הנדון: חו"ד מומחה התקנת מזגני

אני החתום מטה, איתן פרץ, פרטי השכלתי ונסיוני מופיעים מטה.
התבקשתי ע"י [REDACTED] לחוות דעתי המקצועית לטיב ואיכות התקנת מזגני [REDACTED]
בבית מגוריו [REDACTED].
בתאריך ה- 29.09.2021 ביקרתי בדירה.
נכח בבדיקה מהנדס [REDACTED] מטעמי.
סקרתי אות המערכת על כל חלקיה הרלוונטיים למטרת הבדיקה, ערכתי רשימות ואת
ממצאי אפרט בהמשך.

תמונה 5:

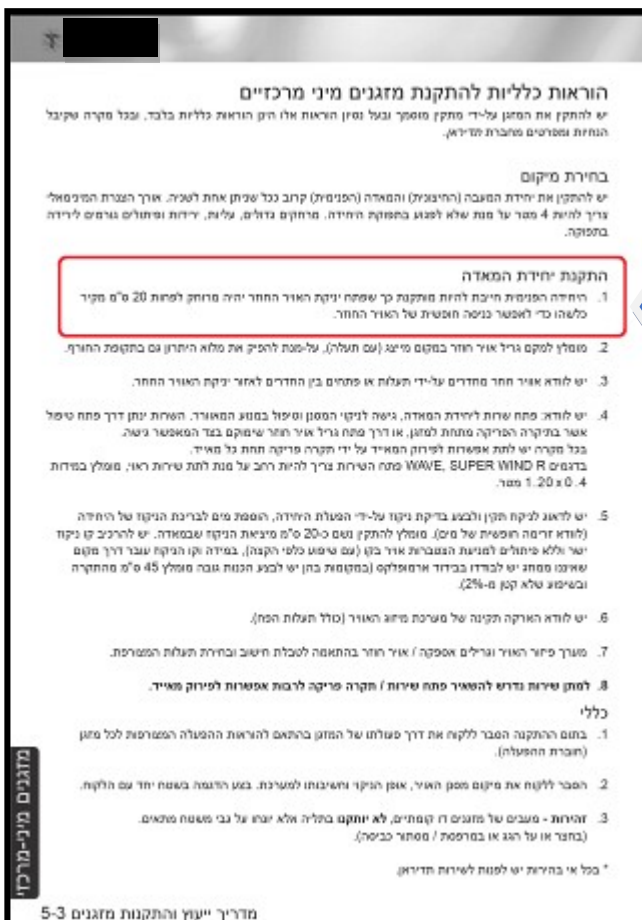
בחירת מיקום התקנת המאייד בתוך האינטרסול שגוי ולא תקין.

המאייד הותקן והוצמד בחלק של האוויר החוזר, **בקרבה יתרה** לקיר - מרחק של **10 ס"מ**

מהקיר! (ראה תמונה 5)

בנוסף, בחירת המיקום איננה מאפשרת טיפול ושירות מסביב למאייד.

קרבת המאייד לקיר, גורמת להפרעות זרימת אוויר וחזרתו למאדה בצורה שמשפיעה על רמות הרעש.

קרבה זו של המאדה לקיר, **מנוגדת** להנחיות חברת "██████████", המוצגות ושמפורסמות לציבור

נדרש לפחות 20 ס"מ מהקיר!

נדרש : **לפרק ולהתקין מחדש**, למקום בו קיימת גישה לכל חלקי המאדה, במרחק של לפחות 20 ס"מ מפתח אוויר חוזר .

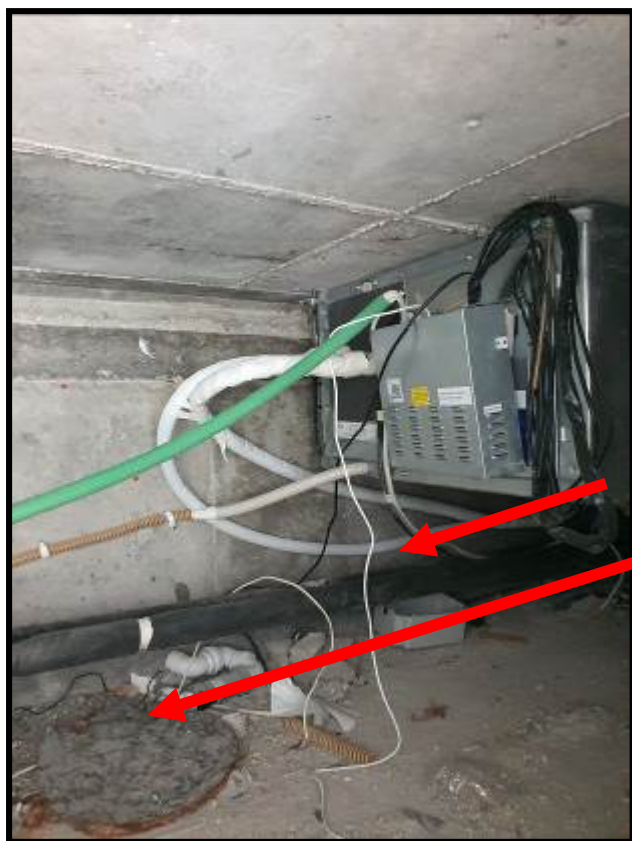
מסנן המאייד הושאר על המאייד (אין צורך בשני מסננים באוויר החוזר)

יש מסנן על תריס אוויר חוזר אותו ניתן לשלוף.

המסנן שהושאר על המאייד מלוכלך ולא ניתן לשלוף אותו מהמסילה.

ב. חלל האינטרסול מלוכלך בשברי בנייה והריסה, כולל חלקי המאדה עצמו שזרוקים על הרצפה.

המתקין זרק והשאיר את שאריות הלכלוך, כולל מכסים של קופסאות פיקוד פתוחות!

נדרש : לפרק את המסנן (לא לפני שסביבת האינטרסול תהיה נקייה ושטופה)

תמונה 9:

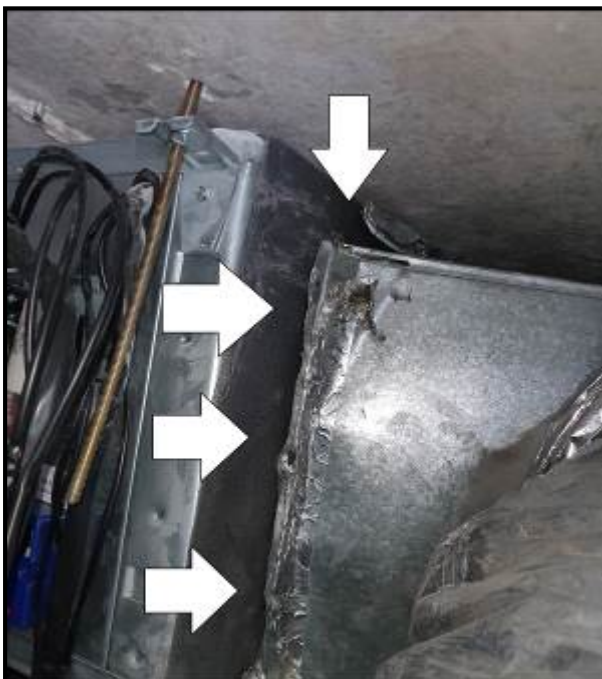
חיבור **רשלני ולא מקצועי** מנוגד לכללי המקצוע – מורגשים זליגות של אוויר קר לחלל האינטרסול, המשפיעים בין היתר על תפקוד תקין של המזגן כאשר הזליגה היא לחלל האוויר החוזר!
אין אטימה בין המרכזייה למזגן.

אין סגירה ואטימה - ביצוע רשלני של חיבור תעלה למזגן

תמונה 16 :

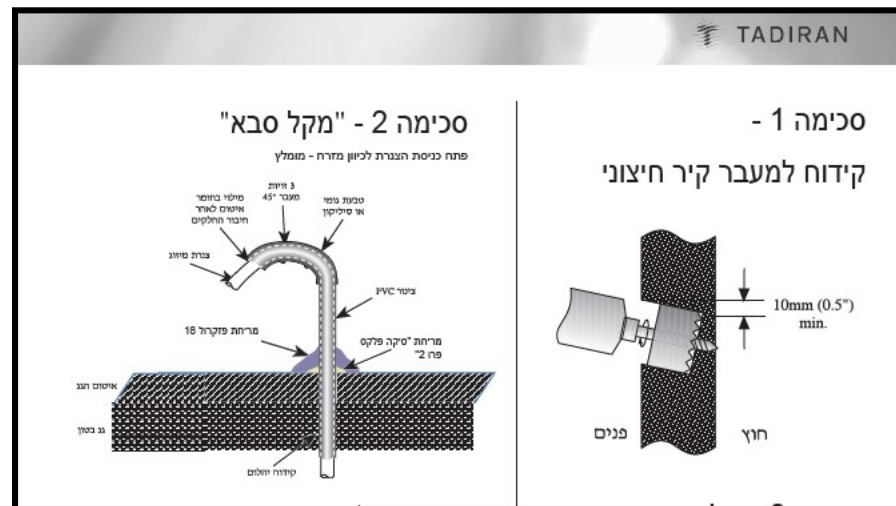
התקנת צנרת מחברת בין המאדה למעבה ויציאה לגג הבניין מבוצעת בניגוד לתקן ,
בניגוד להנחיות יצרן .
לא הוקפד על מעברי קיר ותקרה בפרטי ביצוע , לא נעשו הגנות מתאימות בקיר ובתקרה
למניעת חדירת מים באמצעות פרט "מקל סבא".

נדרש: לפרק ולבצע מחדש .

תמונה 17 :

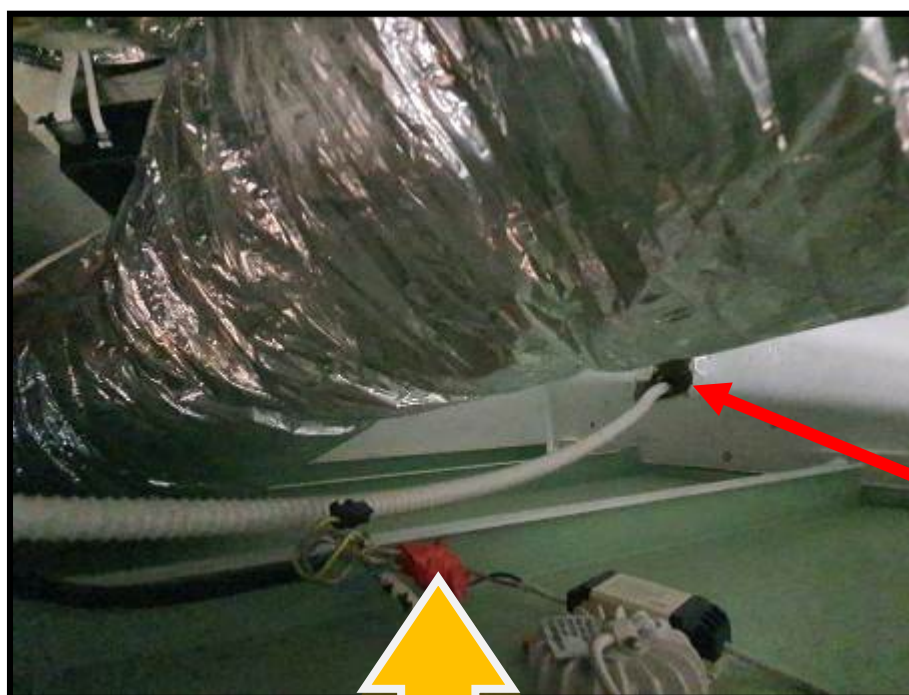
ביצוע רשלני ולא תקין של ניקוז המזגנים המנוגד לתקן ישראלי ת"י 1205 חלק 1 נמצאו **שיפועי צנרת הפוכים** מכיוון החיבור לקולטן , צנרת שכלל לא מחוזקת ולא תפוסה על הקיר . בנוסף לא נעשה שימוש באוררים או בסיפון למניעת ריחות כנדרש בהנחיות היצרן והתקן .
הדייר מתלונן על ריחות ביוב בעת פעולת המזגנים .

שיפוע הפוך של צינור ניקוז במזגן החדרים
אין אטימה בחיבור לקו הניקוז ושגורם לפיזור ריחות לחלל המזגן
